Mission régionale d'autorité environnementale

**Avis délibéré de la mission régionale d'autorité
environnementale sur le projet de centrale photovoltaïque
au sol porté par URBA 388 (filiale d'Urbasolar) et la
Société du Pipeline Méditerranée-Rhône (SPMR) sur la
commune de Vilette-de-Vienne (38)**

**Avis n° 2022-ARA-AP-1424 et 2022-
ARA-AP-1425**

Avis délibéré le 8 novembre 2022

Figure 2: Plan d'implantation du projet d'environ 14,1 ha (source : étude d'impact)

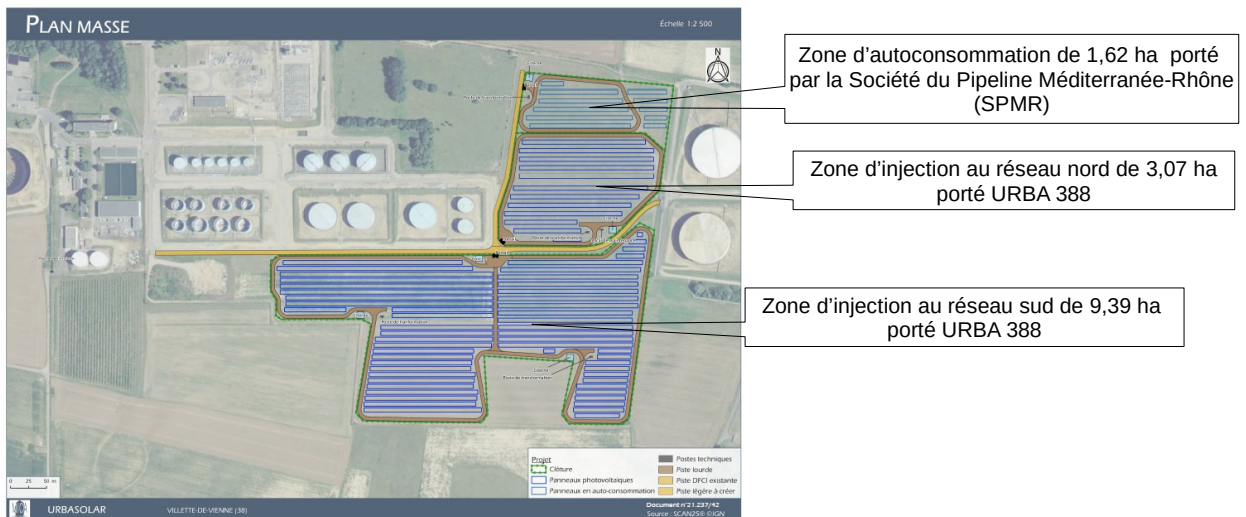
S'agissant des incidences, elles sont qualifiées de faibles et modérées pour les continuités écologiques, les prairies et la zone humide recensée, pour laquelle le pétitionnaire fait le choix, d'après l'étude d'impact, d'y implanter des panneaux photovoltaïques. En outre, le dossier indique que l'installation de la centrale photovoltaïque va impacter 7,63 ha de prairies (dont 1,01 ha seront détruites directement par les pistes et 2,6 ha seront impactés par l'ombrage des panneaux).

Par ailleurs, le permis de construire modificatif n°2¹⁹ du projet, revoit les caractéristiques techniques et l'implantation du projet, en reconsidérant ce secteur à enjeu, et en l'installant en limite de la zone humide, permettant d'éviter en partie les incidences sur celles-ci. Sur ce point, l'étude d'impact est en décalage avec la solution retenue. Il appartient donc au pétitionnaire de lever toute ambiguïté sur ce sujet.

L'Autorité environnementale recommande de mettre à jour le dossier d'étude d'impact, notamment au regard du permis de construire modificatif n°2 du projet.

En outre, en matière de conception du projet, le dossier propose quatre variantes sur le même site en termes de couverture²⁵ des panneaux solaires, et ne justifie pas suffisamment la persistance à étendre le parc jusqu'aux limites parcellaires (et notamment au niveau de la zone humide de 3,1 ha). Aucune prospection de substitution raisonnable à l'échelle intercommunale n'est analysée (zone artificialisée, toitures, friche industrielle).
